BIULETYN Nr		19-2000		
	DATA WPROWADZENIA		styczeń 2000r.		
	MODEL CIĄGNIKA		MTZ-82	MTZ-82TS

ZMIANA KONSTRUKCYJNA WAŁU NAPĘDOWEGO 72-2203010-A2

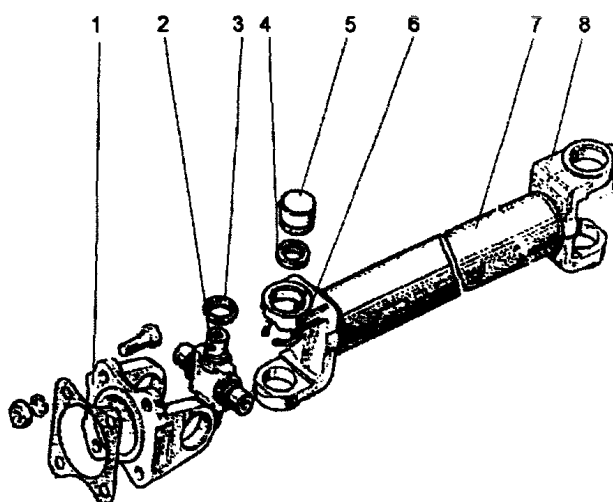
W celu wydłużenia żywotności łożysk wału 72-2203010-A2 wprowadzono zmianę uszczelnienia łożysk krzyżaków wału.

A-detal jest współwymierny z detalem poprzedzającym zmianę
